POLO MUSEALE DEL PORTO VECCHIO NUOVO MUSEO DEL MARE

PERIZIA SUPPLETIVA E DI VARIANTE N. 3

RELAZIONE GENERALE_CRONOPROGRAMMA_ELENCO ELABORATI PERIZIA 3

PERIZIA SUPPLETIVA E DI VARIANTE N. 3 – RELAZIONE TECNICA GENERALE

Sistema di sbarco previsto in progetto

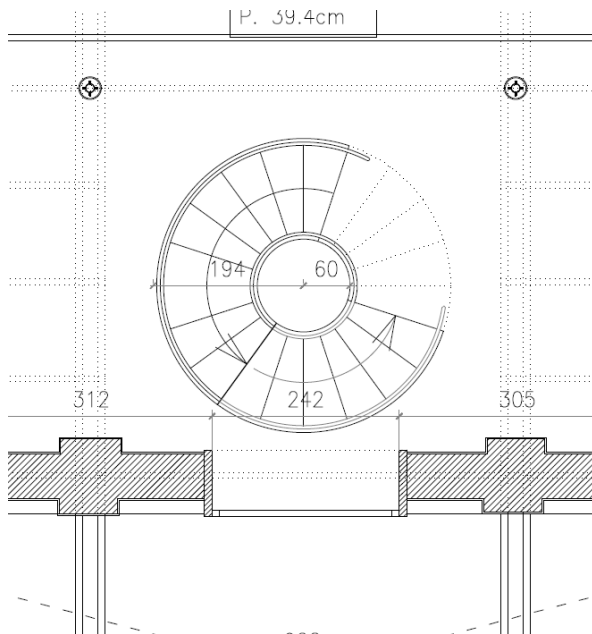
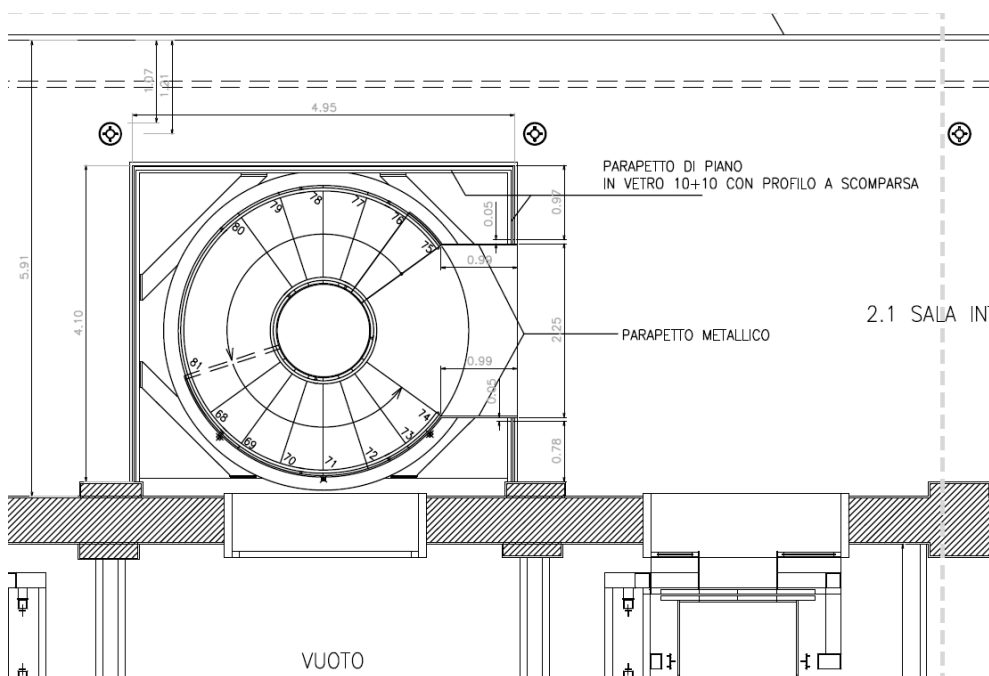
Durante il montaggio in opera della scala elicoidale è stato valutato opportuno dal punto di vista costruttivo nonché migliorativo dal punto di vista architettonico modificare il sistema di sbarco ai singoli piani dalla scala. Lo schema strutturale di realizzazione della scala era come di seguito raffigurato (rif. tavola strutturale progetto approvato)

struttura metallica ed un vuoto a tutta altezza tra solaio e scala. Questo migliorava ed accentuava la percezione della scala come oggetto unico e scultoreo, favorendone la visione libera e complessiva soprattutto ai piani intermedi con interpiano ridotto.

In conseguenza di questa scelta, è stato necessario rivedere lo schema degli sbarchi ai singoli piani, con l'introduzione di passerelle di sbarco di struttura uguale a quella della scala (parapetti e struttura di calpestio in lamiera di acciaio spessore 2 cm) e di parapetti di protezione attestati sul foro solaio rettangolare.

I nuovi parapetti verranno realizzati in vetro di sicurezza stratificato a doppia lastra, con profilo di ritenuta a scomparsa incassato nel solaio, come già previsto in progetto nei vuoti a tutta altezza della torretta centrale o nelle doppie altezze in corrispondenza delle rampe R1-R2.

Ove previsto il parapetto vetrato, è stata inserita una nuova travatura metallica di rinforzo a bordo solaio per una miglior tenuta del parapetto medesimo. Tali travi supplementari non risulteranno peraltro visibili una volta installati i profili di finitura, lasciando inalterato l'aspetto architettonico rispetto al progetto approvato.

Ove invece era già prevista una vetrata a tutta altezza a chiusura del vano scale (piano secondo, ristorante quarto livello) la soluzione è stata integralmente mantenuta con lievi adattamenti del posizionamento delle vetrate in conseguenza dei nuovi vuoti solaio.

Lesioni localizzate nel paramento murario

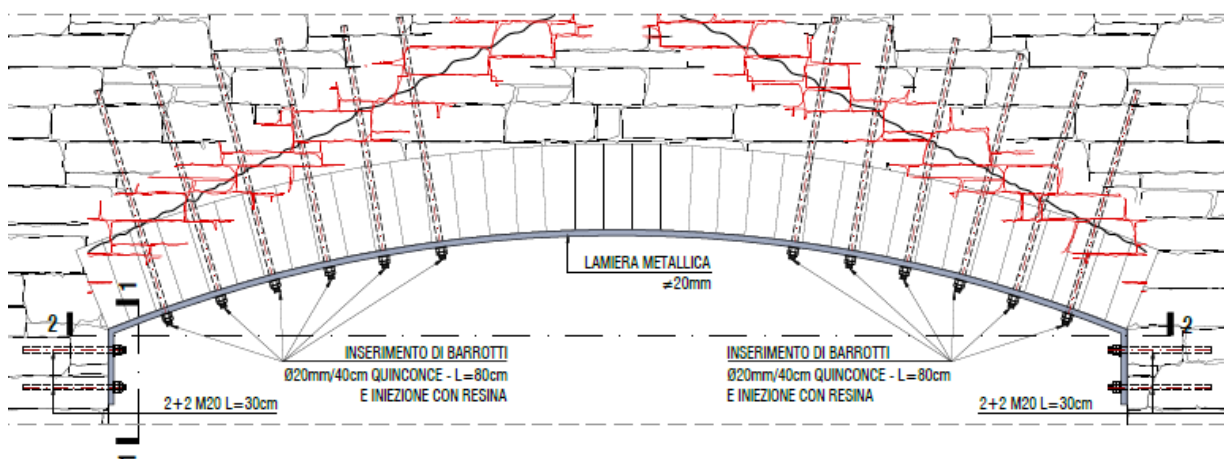
Durante il corso dei lavori si sono rese evidenti alcune lesioni interne nella tessitura muraria delle quattro torri che emergono dalla sagoma dell'edificio a coronamento dell'avancorpo centrale.

In particolare è stato riscontrato un diffuso cedimento negli archi ribassati interni realizzati in laterizio, cosa che peraltro non si riscontra in danni visibili sulla facciata esterna.

Il paramento murario delle quattro torrette presenti nel blocco centrale del magazzino 26 presenta un dissesto legato al mancato funzionamento dell'arco esistente così come evidenziato nella seguente immagine.

In sostanza gli archi, realizzati con mattoni a taglio rispetto alla muratura principale, presentano una freccia molto esigua tale da rendere poco efficace il funzionamento stesso dell'arco. Tale conformazione di "arco ribassato" ha quindi comportato la formazione di due lesioni che partono dall'imposta dell'arco sino all'asse dello stesso ricreando, di fatto, un nuovo "equilibrio statico" della muratura.

In sostanza si è quindi verificato un "distacco" della porzione di muratura tra l'intradosso della chiave dell'arco e le lesioni di cui sopra.

Tali lesioni sono oggi visibili solo internamente in quanto all'esterno il paramento murario è stato già oggetto di consolidamento mediante iniezioni di legante.

Ad oggi è stata prevista la messa in sicurezza dell'elemento mediante dei puntelli in acciaio.

L'intervento di progetto mira in sostanza a ripristinare per quanto possibile il funzionamento ad arco della muratura mediante l'azione combinata di più lavorazioni.

- 1) Inserimento di barrotti in acciaio e successiva iniezione con resine cementizie.
Tale lavorazione, da realizzare con i puntelli in esercizio, consente di ripristinare il funzionamento a taglio della muratura inserendo degli elementi metallici in direzione perpendicolare alle lesioni presenti;

- 2) Cuci/scuci della muratura in corrispondenza delle lesioni.
A seguito del rinforzo della muratura con i barrotti metallici di cui sopra si può procedere con il ripristino del paramento mediante la tecnica di cuci/scuci solo nelle immediate vicinanze delle lesioni esistenti.

- 3) Montaggio rivestimento metallico intradosso arco e fissaggio dello stesso.
Si prevede quindi, previo smontaggio dei puntelli, la posa in opera di elemento in carpenteria metallica "in sagoma" con l'arco esistente da fissare con i barrotti di cui al punto 1) e mediante barrotti integrativi agli appoggi dell'elemento stesso.

L'intervento di cui alla fase 1) risulta necessario, oltre che in termini di carattere strutturale, anche in termini di sequenza delle lavorazioni. Sarà possibile così realizzare il consolidamento previsto nella fase 3) in un'unica fase temporale ed utilizzando un elemento unico (e non composto) di carpenteria metallica.

Ultimata questa prima fase di consolidamento strutturale, verrà eseguito un intervento di ripristino murario di tutti e quattro paramenti murari che delimitano la torre mediante intervento di risanamento con tecniche cuci e scuci localizzato, riempimento dei cavi presenti sulle superfici e intervento di stilatura delle fughe con le tecniche utilizzate negli interventi precedenti;

Rampa R1 – schema statico di perizia e allungamento per nuovo posizionamento elevatore

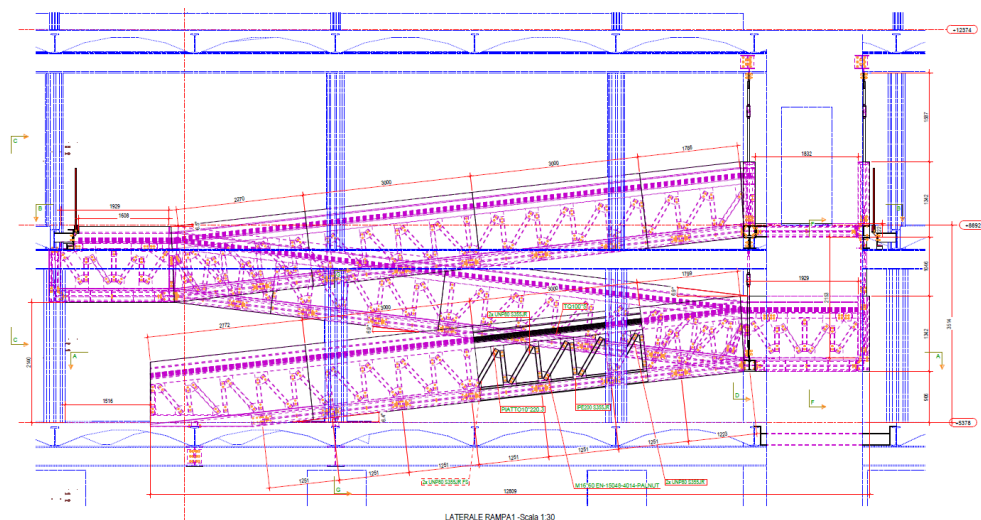
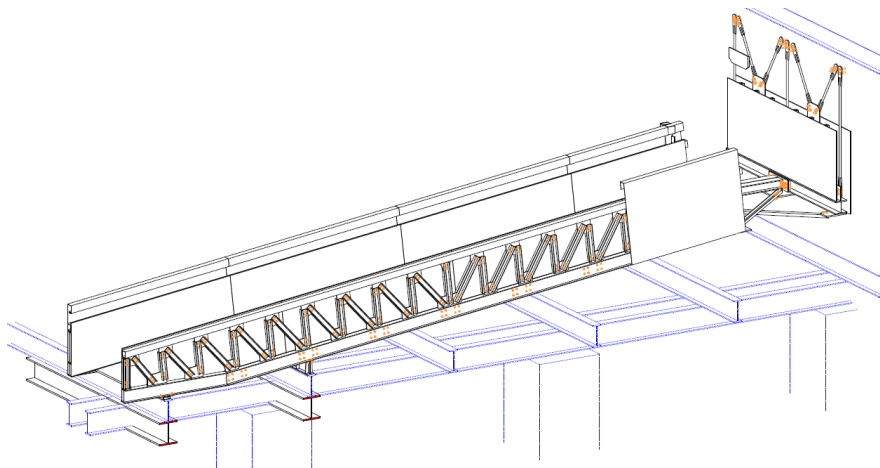
La variante riguarda le rampe previste in progetto tra il primo ed il secondo piano (Rampa R1) e tra il secondo ed il terzo piano (Rampa R2) all'interno del percorso museale, e ricavate in vani resi a doppia altezza mediante demolizione di porzione di solaio.

Lo schema statico delle rampe, in cui era prevista la realizzazione di parapetti/cosciali portanti in scatolare metallico saldato con lamiera piena, si è dimostrata di difficile realizzazione sia in termini di risultato finale che per quanto riguarda la movimentazione delle parti all'interno del fabbricato dato che risultava consigliabile realizzarle in stabilimento in quanto una saldatura in opera non poteva garantire una perfetta planarità.

Si è valutato pertanto opportuno cambiare lo schema statico realizzando i parapetti portanti in struttura reticolare intelaiata successivamente rivestimento in lamiera più sottile di quella

inizialmente prevista. Sarà così facilitata la possibilità di assemblaggio in opera dei manufatti e relative semplificazioni nelle modalità di movimentazione dei materiali. Il piano di calpestio, anch'esso in struttura intelaiata rivestita, rimane invece pressoché identico a quello di progetto così come il sistema di tirantature ed agganci alle travi esistenti.

Ingombri, spessori ed aspetto finale delle rampe saranno identici a quelli previsti in progetto. L'unica differenza sostanziale sarà l'allungamento di circa un metro della rampa R1 per permettere il corretto posizionamento della piattaforma elevatrice A4 (ad essa collegata) rispetto alla struttura metallica originaria.
